Projet photovoltaïque au sol  
*Commune d'Augisey (39) – Lieu-dit “Sur la Roche”*

MEMOIRE EN REPONSE A L'AVIS DE L'AUTORITE ENVIRONNEMENTALE

**Dans le cadre de l'instruction du permis de construire relatif au projet de parc photovoltaïque au sol d'Augisey (39), la Mission Régionale de l'Autorité Environnementale (MRAE) Bourgogne Franche-Comté a émis un avis sur l'étude d'impact (N° BFC-2023-3959), publié le 29 septembre 2023.**

Figure 1: en orange, tracé du raccordement envisagé de la centrale photovoltaïque jusqu'au réseau électrique existant au lieu-dit Rippe des Bellats (source : Google Earth)

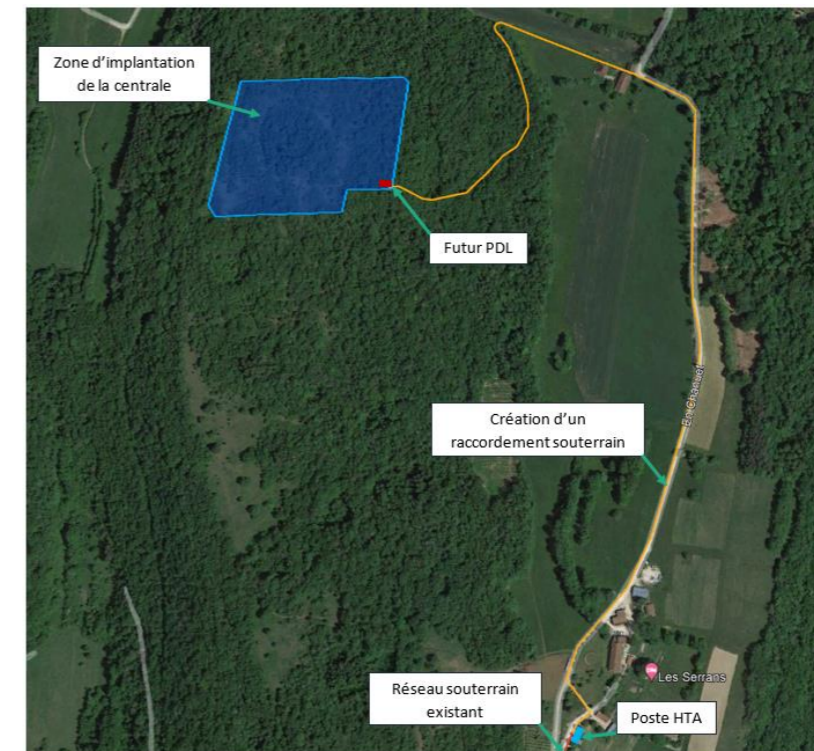
« **La MRAe recommande de compléter l'étude d'impact par une présentation des enjeux environnementaux liés au raccordement du projet jusqu'au poste source de Cuiseaux, et de prévoir, le cas échéant, des mesures d'évitement, de réduction voire de compensation adaptées** » (p.5).

Il n'est pas prévu de raccordement de la centrale photovoltaïque jusqu'au poste source de Cuiseaux mais un raccordement sur le réseau HTA situé à 600m de la centrale, au lieu-dit de la *Rippe des Bellats*.

Moins coûteux et plus proche, un raccordement sur le réseau HTA existant au niveau du lieu-dit la *Rippe des Bellats* sur la commune de Cressia est possible mais avec une puissance maximale de 2,75 MWc. Le tracé pour rejoindre ce point de raccordement depuis la centrale photovoltaïque est d'environ 600m en suivant le chemin qui sera créé pour accéder à la centrale photovoltaïque puis un chemin rural existant. Cette solution de raccordement est présentée en p.145 de l'étude d'impact et rappelée sur le plan ci-dessous.

Il convient de rappeler que les câbles nécessaires au raccordement seront enterrés sous les routes et chemins existants et qu'aucune ligne aérienne ne sera construite. Les tranchées réalisées ne dépasseront pas le mètre de profondeur et seront rebouchées au bout de deux jours. L'impact sur les milieux naturels sera donc nul.

Figure 7 : Cartographie des différents points de captage en eau potable. (Source : ternum-bfc)

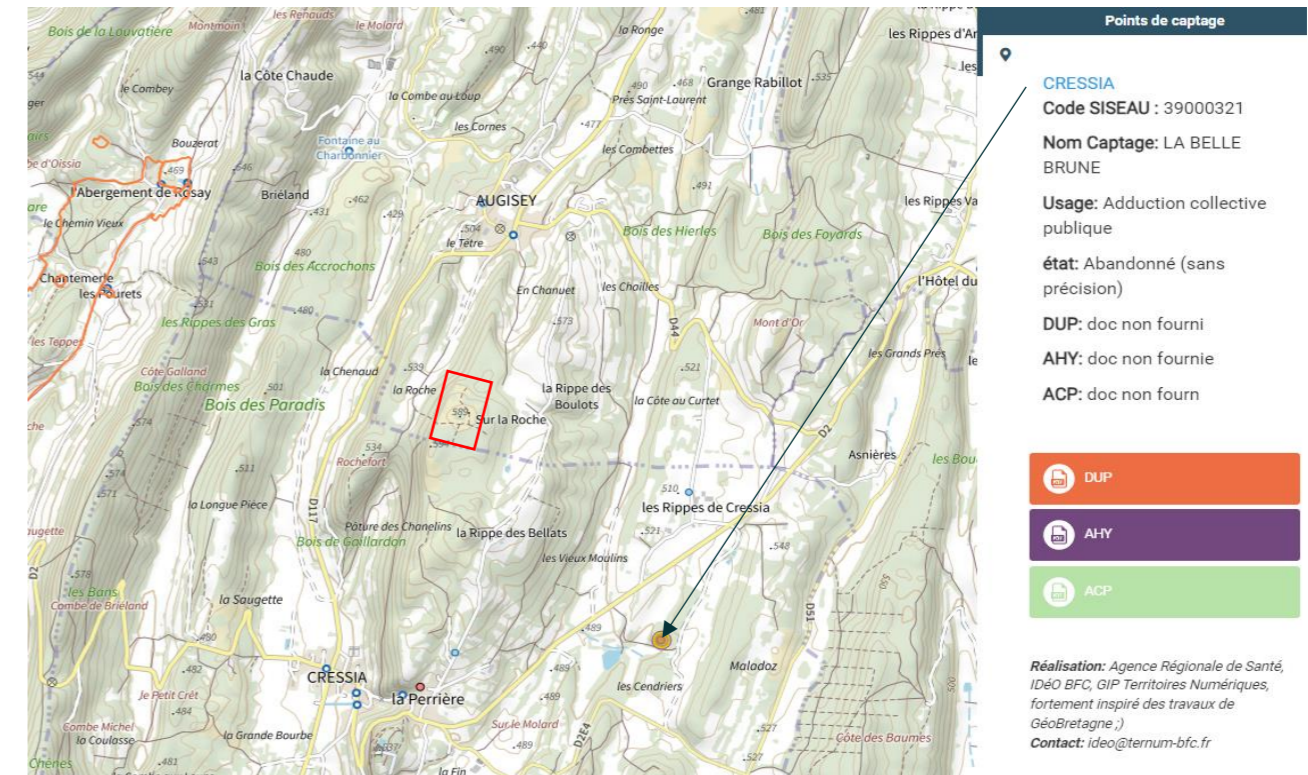
« La MRAe recommande une meilleure prise en compte de la vulnérabilité des masses d'eau souterraine :

- En mettant en œuvre des études (piézométrique et hydrogéologique au besoin) destinées à mieux connaître le sous-sol, notamment le niveau réel des nappes ainsi que les circulations d'eau, à évaluer les impacts des installations envisagées sur ces nappes et circulations, et à définir les mesures ERC nécessaires ;
- En réévaluant à la hausse les impacts potentiels en phase chantier, compte tenu de l'incertitude concernant le niveau de la masse d'eau souterraine au droit du projet, de la proximité de la source de la « belle brune » située sur la commune de Cressia (dorénavant autorisée en secours pour l'alimentation en eau potable), et du contexte karstique du sous-sol ;
- En apportant des précisions sur les modalités de gestion des bétons et des laitances de béton sur le chantier » (p.7).

D'après l'ARS, la zone d'étude n'est concernée par aucun périmètre de captage en eau potable. Bien que la Source de la « Belle brune », située à plus de 1,5 km, soit identifiée par un point de captage, les données stipulent également que son état est abandonné. La carte en page suivante reprend les différents points de captage aux alentours de la zone d'étude (celle-ci est représentée par un rectangle rouge).
